サミー株式会社

ぱちんこ遊技機に対する保護部品取り付けについて

別添1 事案の詳細について

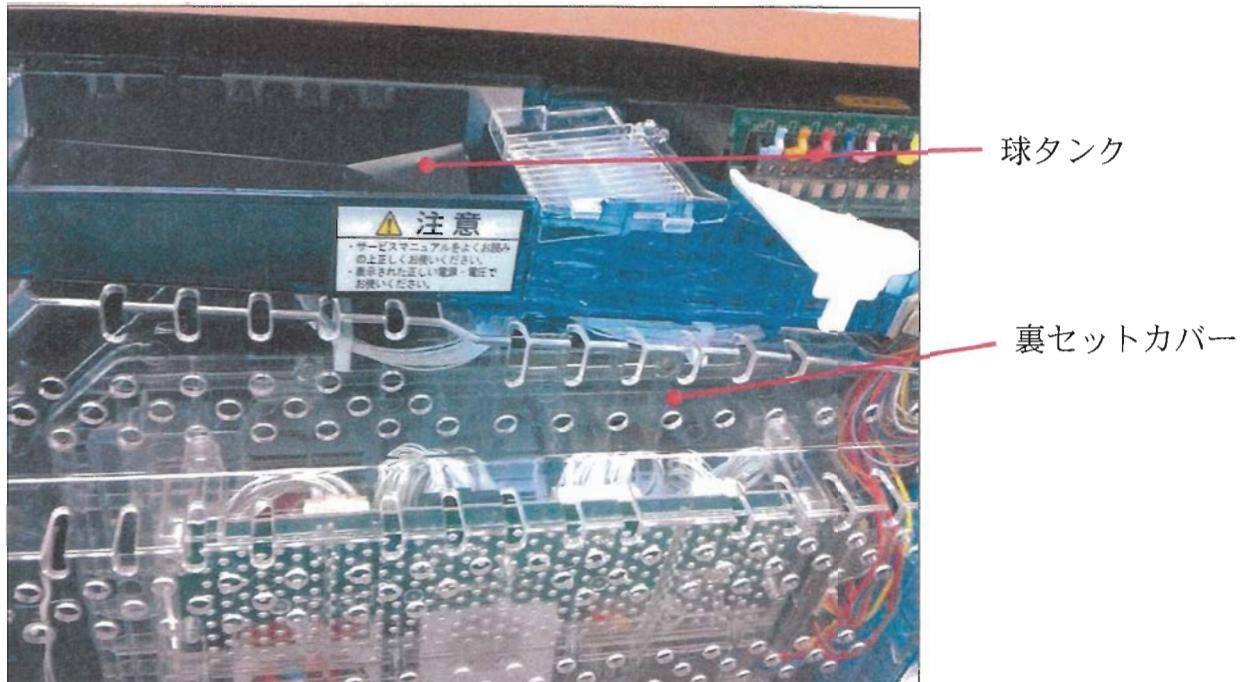
営業拠点に展示中の当該遊技機において、裏セットカバーを開放した状態にて作業を行った際に、球タンクからこぼれ落ちた遊技球がリールユニットのケースの内部に入り込むという事案が発生いたしました。

遊技場における営業中に発生することはありませんが、遊技機の裏セットカバーを開放した状態で作業をした場合に、万一、遊技球が入り込むとケース内部の周辺基板（リール接続基板）の回路がショートするおそれがあります。

回路及び電子部品の端子が遊技球によってショートすると、箇所によって「電飾がチラつく」、「リールが正常に動作しない」といった現象が発生するほか、「基板の故障」となる可能性があります。

別添2 事案の要因について

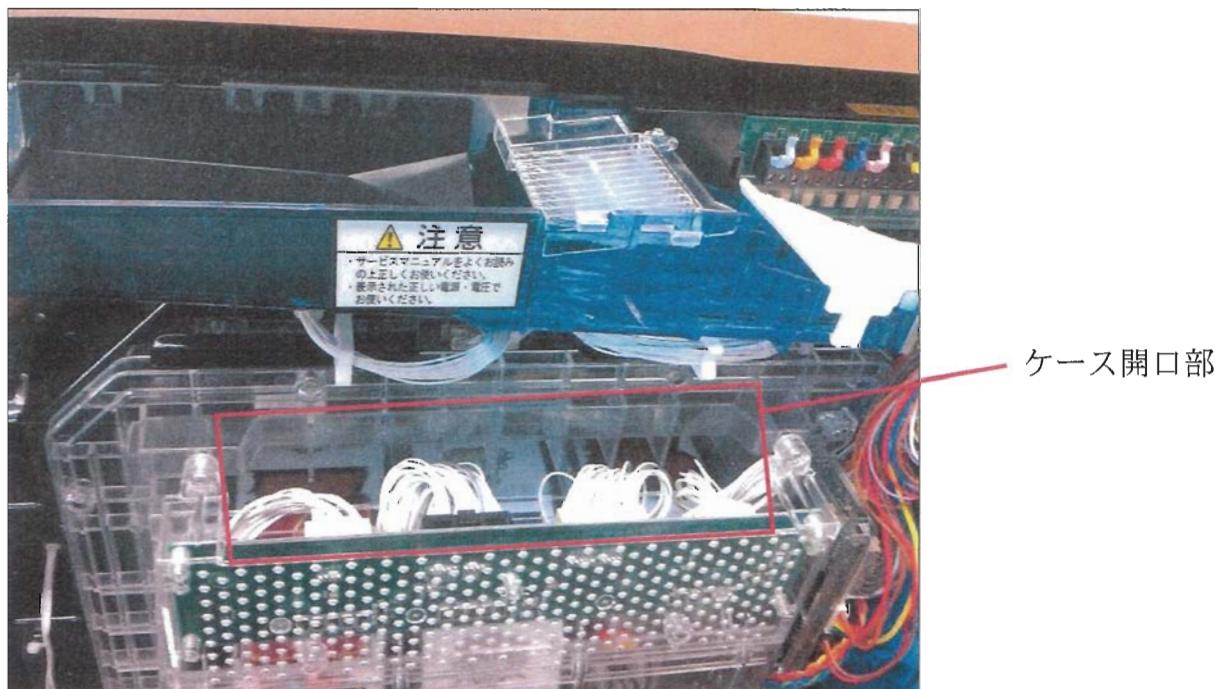
リールユニットケースの上部は大きく開口しております。開口部分は裏セットカバーで覆われているため、営業中には当事案が発生することはありません。しかしながら、遊技機の点検確認等で裏セットカバーを開放した状態で作業を行う際に、球タンクからこぼれた遊技球が、リールユニットのケース内に侵入することが考えられます。

営業中は、裏セットカバーに覆われているため、遊技球がリールユニット内に落下することはありません。

遊技機の点検作業等は、裏セットカバーを開放した状態での作業となるため、球タンクからリールユニット内へ遊技球が落下する可能性があります。

弊社といたしましては、本事案の発生を防止するために、リールユニットの開口部を保護部品で塞ぐことで、当ユニット内への遊技球の侵入を防止し、市場でのトラブル発生を回避したいと考えております。

リールユニット内への遊技球の侵入を防止するため、開口部全体を保護部品『保護板』で覆い、両面テープによって固定します。
